改善箇所説明図

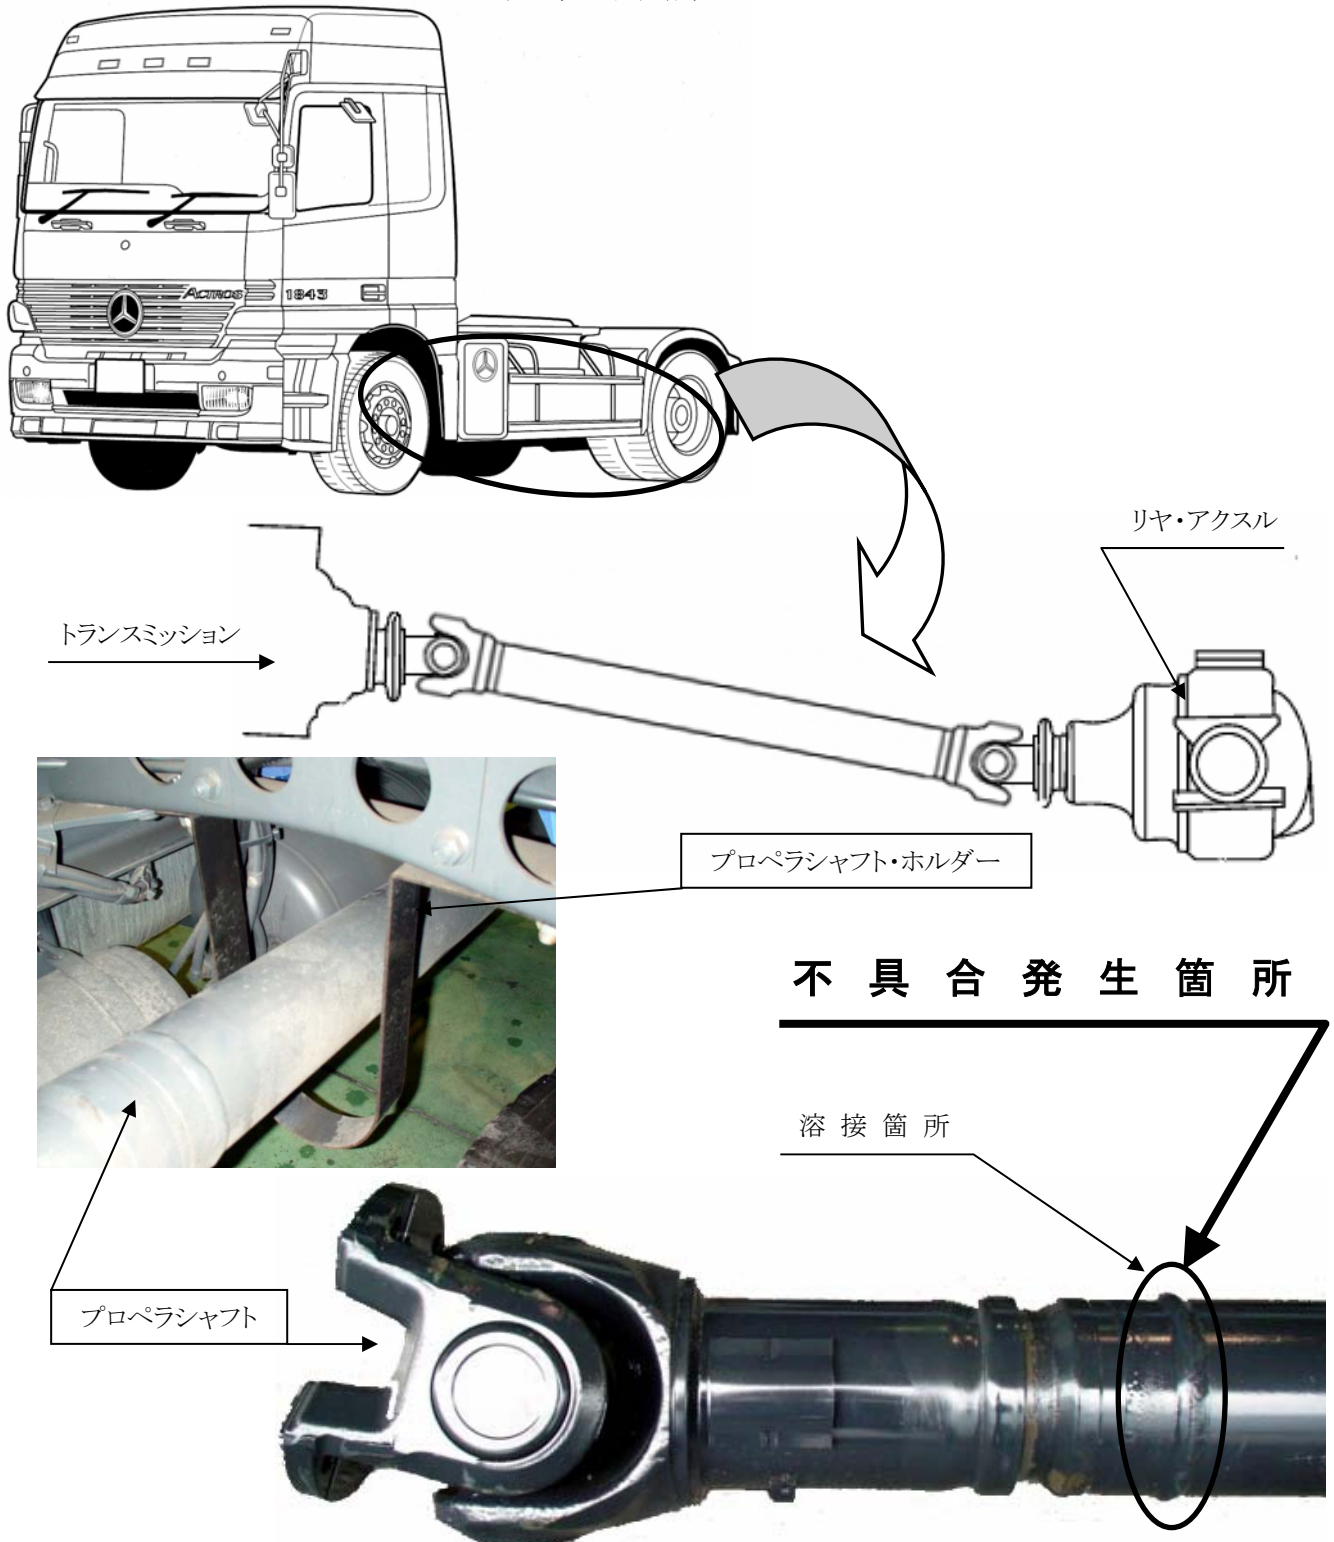
プロペラシャフトの溶接部の加工処理が不適切なため、強度が不足しているものがある。そのため、そのまま使用を続けると、当該溶接箇所に亀裂が発生し、最悪の場合、プロペラシャフトが脱落して走行不能になるおそれがある。

改善の内容
全車両、プロペラシャフトを良品と交換するとともに、プロペラシャフト・ホルダーを新品と交換する。

識別： プロペラシャフトのトランスミッション側接続ボルトに白色ペイントを塗布する。
